Høringssvar ID 610

Høringssvar vedrørende udkast til bekendtgørelse om energipark ved Nørrekær Enge – med særlig fokus på Aggersborg som UNESCO verdensarv (en del af Vikingetidens ringborge)

Høringssvar til Nørrekær Enges Miljørapport for Aalborgs kommune (ID 610)

Plan- og Landdistriktsstyrelsen har den 19. februar 2026 igangsat en offentlig høring af udkast til bekendtgørelse for en energipark ved Nørrekær Enge i Aalborg Kommune med tilhørende miljøvurdering. Høringsmaterialet kan ses på [høringsportalen](#) og på [plandata.dk](#).

Fig. 2: Nørrekær Enge I+II med beskyttelseslinjer.

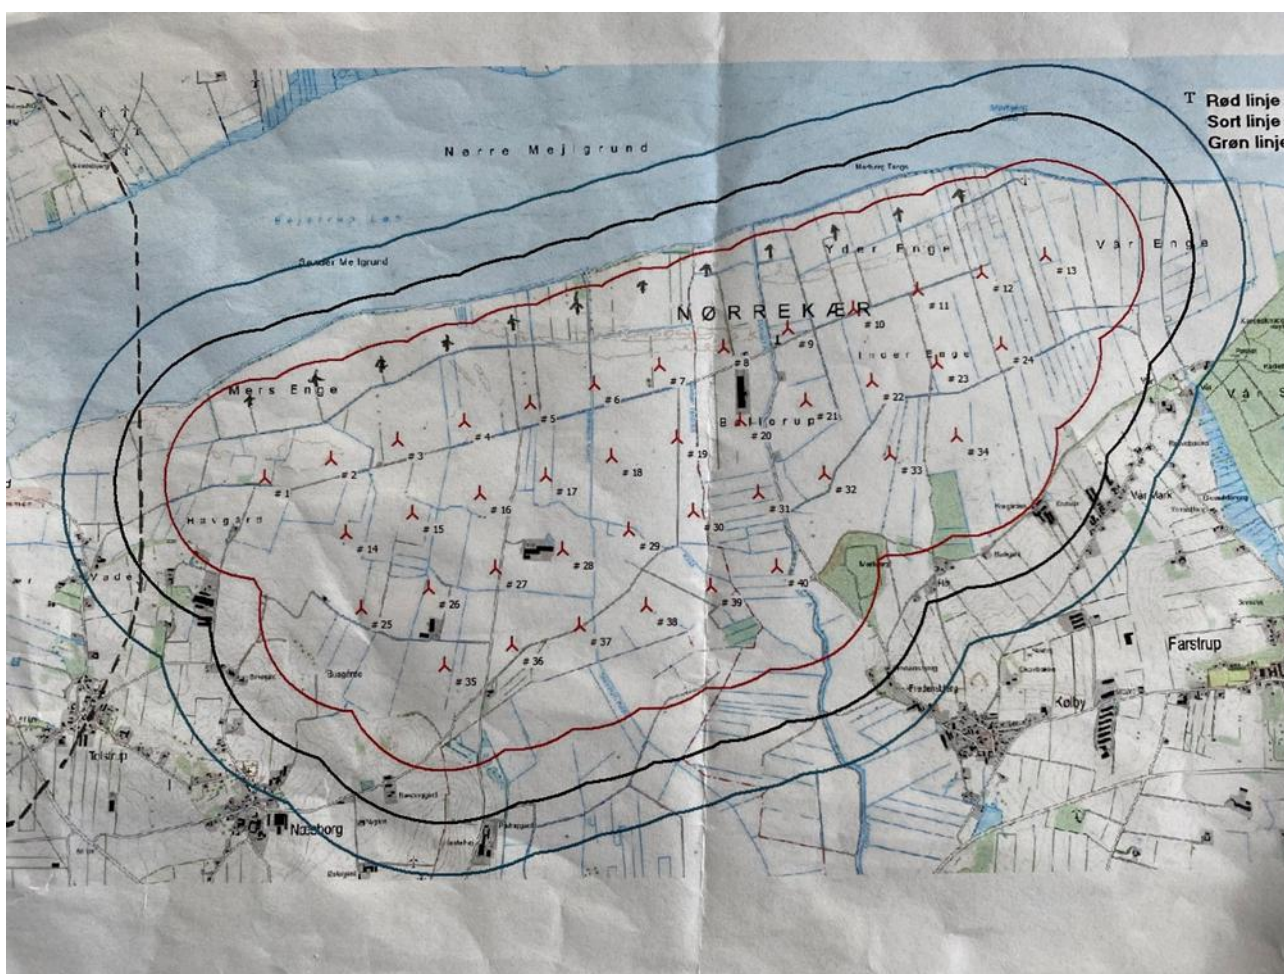
Den røde linje markerer sikkerhedsgrænsen inden for energiparken, beregnet som en afstand på fire gange møllehøjden (180 m), dvs. 720 m fra nærmeste vindmølle. Solceller vil blive installeret inden for denne røde linje, og alle boliger og virksomheder i dette område vil blive eksproprieret.

Den sorte linje angiver en afstand på seks gange møllehøjden, dvs. 1.080 m fra nærmeste vindmølle. Inden for denne zone vil der blive ydet erstatning til alle berørte boliger og virksomheder.

Den grønne linje repræsenterer en afstand på otte gange møllehøjden, dvs. 1.440 m fra nærmeste vindmølle. Inden for dette område vil boliger og virksomheder modtage gratis elektricitet.

Den sorte stiplede linje viser afslutningen på bufferzonen for ringborgen Aggersborg. Bufferzonens grænse er placeret præcist midt imellem ekspropriations- og erstatningsområderne — 180 m fra energiparkens grænse (hvor solceller installeres) og nøjagtigt 900 m fra nærmeste vindmølle.

Vindmøllerne nummereret 1, 2, 14 og 25 udgør de fire vestligste møller. Såfremt grænsen for bufferzonen omkring Aggersborg fastlægges fuldstændigt uden for de tre sikkerhedszoner, må opførelsen af disse fire møller ikke tillades. Endvidere skal de to vestligste møller blandt de 13 allerede eksisterende vindmøller i Nørrekær Enge I nedtages for at sikre overholdelse af beskyttelseskravene for bufferzonen omkring Aggersborg.

Bemærk, at Næsborg kirke og kirkegård nu også ligger indenfor den yderste sikkerhedszone af Nørrekær Enge II. Situationen omkring det afbrudte fjordudsyn fra Aggersborg kirke kan i den grad sammenlignes med Næsborg kirkes kommende afbrudte fjordudsyn – netop i øjenhøjde, fordi at Næsborg kirke er placeret 58 meter over havets overflade.

Fig. 3: 36-mølle scenariet i Nørrekær Enge II.

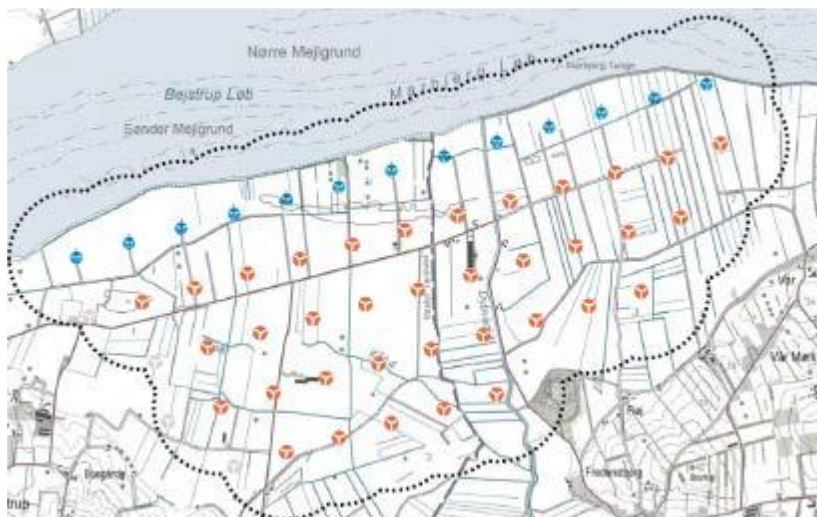
Problematikken om de visuelle effekters indvirkning på Aggersborg ringborg kan sammenlignes lidt med fig. 4 nedenfor, hvordan Næsborg kirke fjordudsyn vil blive brudt med yderligere 40 stk. 180 meter høje vindmøller, vinkelret op foran de eksisterende 13 stk. 127 meter høje vindmøller i vandkanten, som oppe i højden fra Næsborg kirke, visuelt vil se dobbelt så høje ud i forhold til de eksisterende møller? I

Fig. 8: Næsborg kirkegårds nuværende fjordudsyn i østlig retning over Nørrekær I, som vil blive ødelagt af et meget nært frontalt udsyn til Nørrekær Enge II's sydligste møllerække.

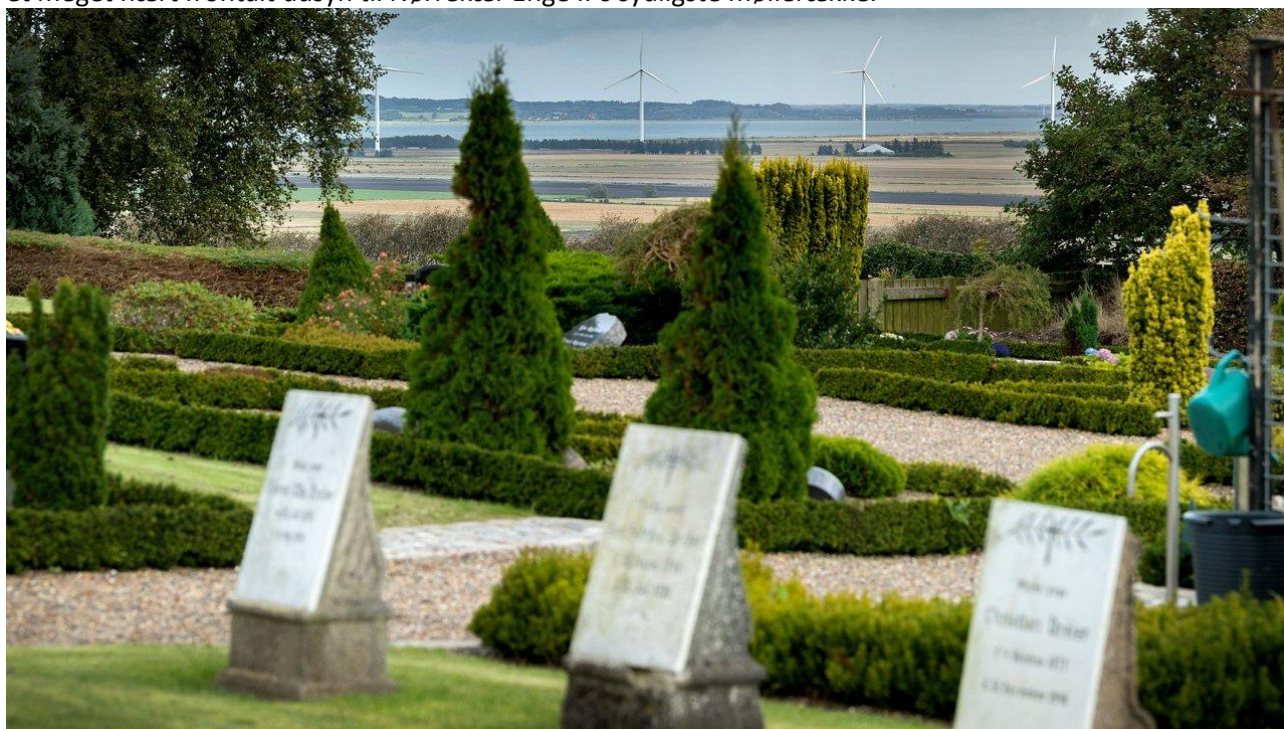
Man ender dog alligevel med at sammenfatte, at "Næsborg Kirke vurderes at kunne blive påvirket af energiparken, da dens funktion som markant pejlemærke i landskabet kan blive forstyrret eller reduceret. På grund af afstanden, vurderes påvirkningen dog som moderat." Dette er urigtigt, fordi afstanden fra Næsborg kirke til energiparkens sydvestlige ende med hhv. vindmøller, solceller, biogas- og Power-to X anlæg er indenfor den yderste sikkerhedszone af Nørrekær Enge II!

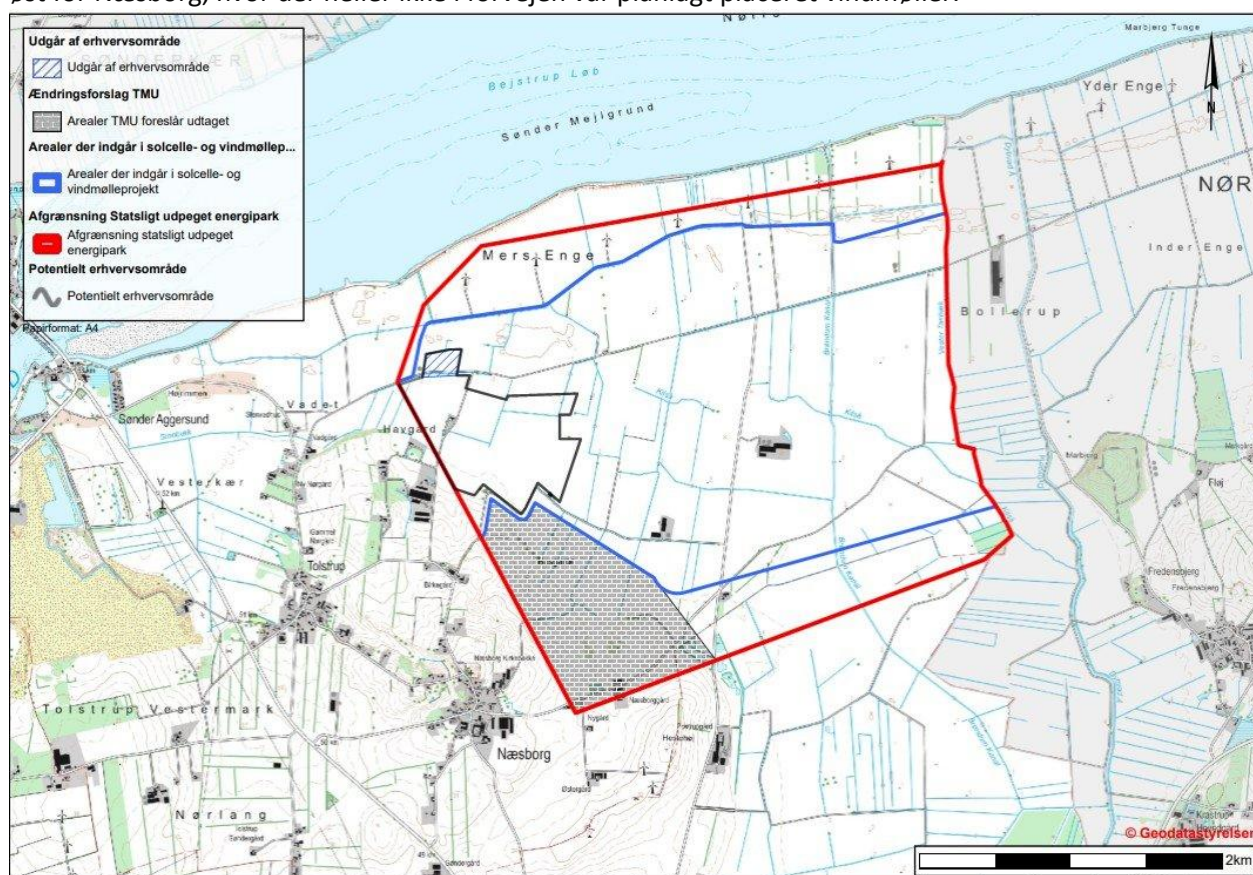
At energiparken er blevet gjort mindre, (se det store punktformede areal øst for Næsborg kirke i fig. 9 nedenfor), var en informationsform af vildledning i de lokale medier og forførelse af os ligesom med

informationen om fordelene ved at oprette et oplevelsescenter: påstanden om indskrænkningen af energiparken øst for Næsborg var misinformation; fordi her var der ikke planlagt vindmøller i forvejen (prøv selv at sammenligne med fig. 2's placering af de kommende vindmøller). Ligesom ud mod fjorden, syd for de eksisterende 13 møller og nord for Nørrekærvejen, i mellem den blå og røde linje ud til fjorden, var der heller ikke planlagt nye møller i forvejen.

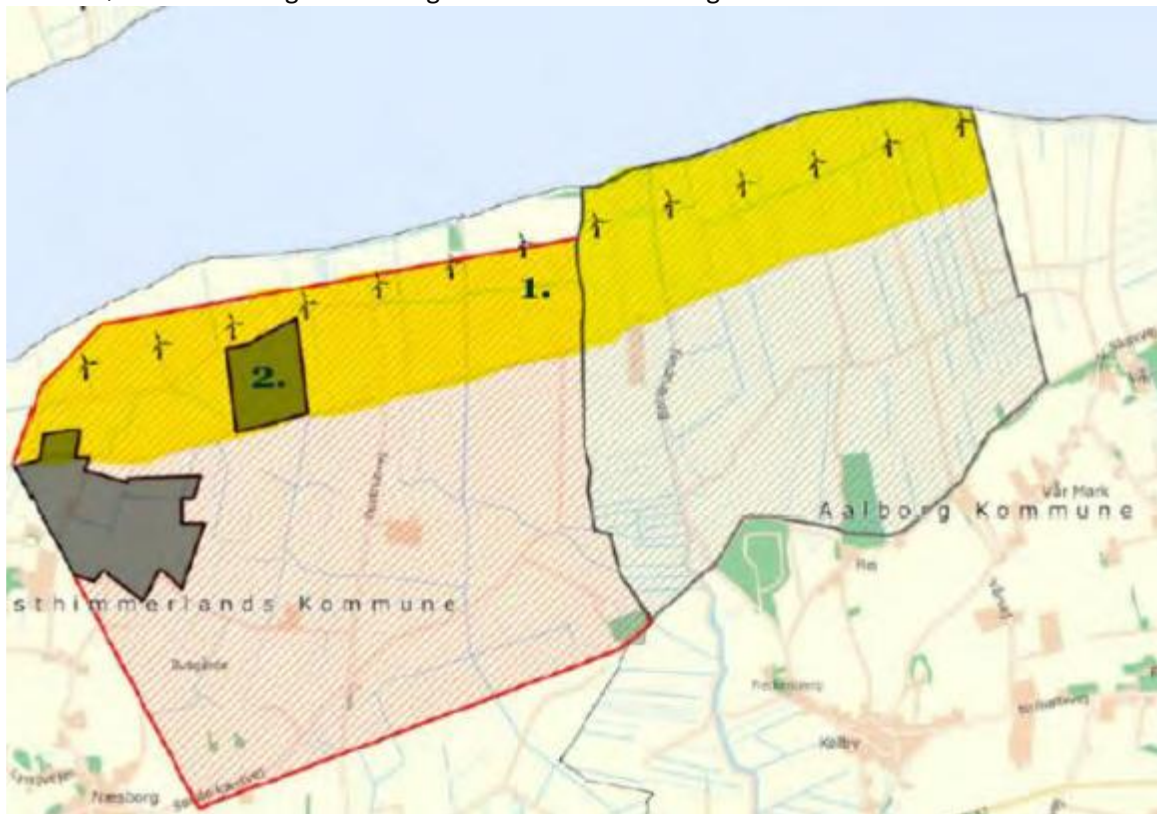
Endelig har man i sagsbehandlingen opdelt energiparken indenfor hver af de to kommuner i den statslige udpegning, så når man betragter energiparken fra hver sin kommune, ser den meget mindre ud! Se fig. 11. Alle 40 planlagte møller står samme sted som de hele tiden har gjort. Prøv selv at sammenligne fig. 9 og 11 med fig. 2.

Fig. 12: 37-møller scenariet fra Aalborg Stifts synspunkt.

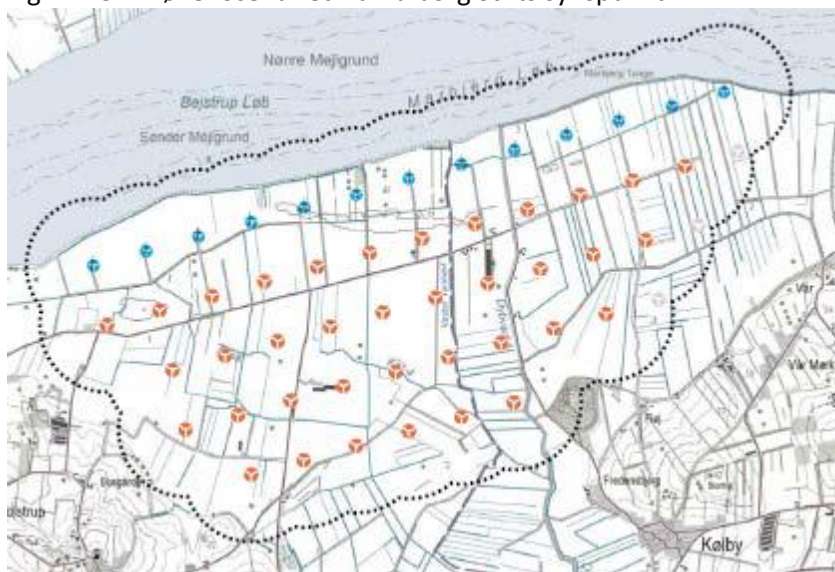
Den optimale løsning for Farstrup kirke er, at Aalborg Stift rejser veto, hvis ikke for hele resten af Aalborg kommunes andel af energiparken dvs. den østlige del af Nørrekær Enge, - men fordi Farstrup kirke ikke har et udvidet fjernbeskyttelsesområde som Næsborg kirke, - så i hvert fald for de 3 østligste møller med dertilhørende solceller i 4 gange møllernes højde, som der oprindeligt blev gjort indsigelse imod fra Aalborg Stift af hensyn til sognets yderområder Vår og Kølby. Se fig. 12 nedenfor. Det drejer sig om mølle nr. 13, 24 og 34 med dertilhørende solceller, jfr. fig. 2.
